**AMPLIACIÓN**

**ESTUDIO DE IMPACTO AMBIENTAL, CATEGORÍA I**

**PROYECTO  
LOCAL COMERCIAL**

Procedemos a dar respuesta a la nota DRCH-AC-1627-06-2024, con fecha 10 de junio de 2024, que recibimos de la Dirección Regional del Ministerio de Ambiente, donde se solicitaba:

Adjunto: fotos de la prueba.

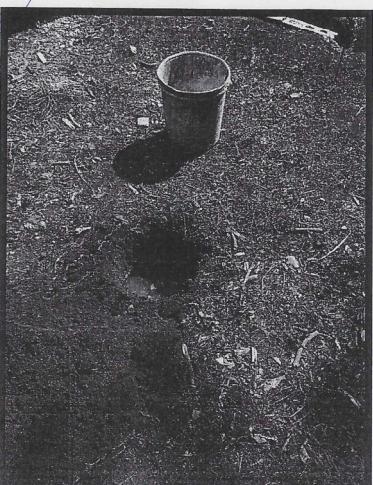
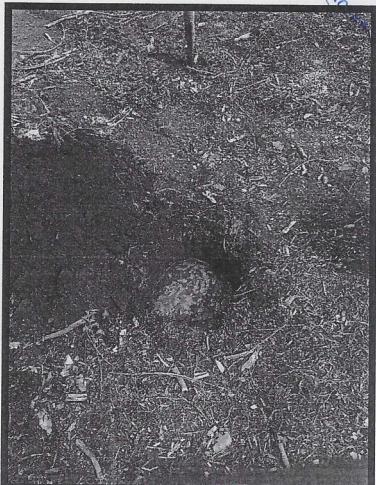
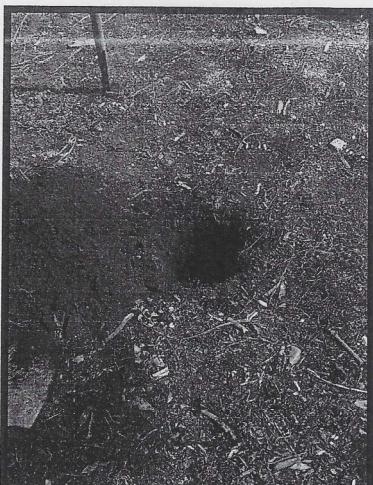
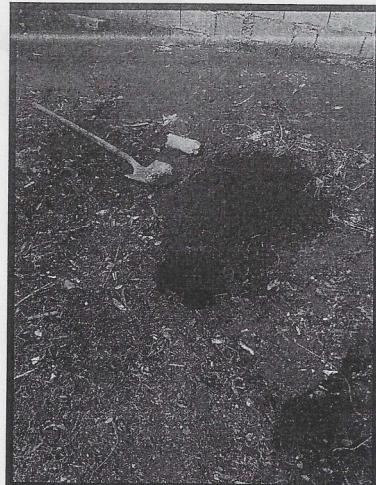
1. En el punto 4.3.2.2 DESCRIPCIÓN DEL PROYECTO, OBRA A ACTIVIDAD, se indica “... para el manejo de las aguas servidas de este local comercial se construirá un tanque séptico unido a un pozo de infiltración...”; sin embargo no se aporta prueba de percolación. Por lo antes descrito se solicita:

- a) Presentar prueba de percolación y su análisis de campo.

**R:** Adjuntamos la prueba de percolación realizada por el Ingeniero Álvaro Moreno C.

Según el resultado obtenido, el tiempo promedio es de 2.07 minutos para el descenso de una pulgada (2.54 centímetros).

Según los resultados, se recomienda que el sistema de drenaje sea de 25 metros lineales como mínimo y dos pies de ancho con dos pies de alto o profundidad, con tubería de 4 (cuatro) pulgadas de PVC ranuradas, con un declive de 1% como mínimo, con cámaras de inspección al inicio y al final de cada ramal y donde la tubería cambia de dirección.
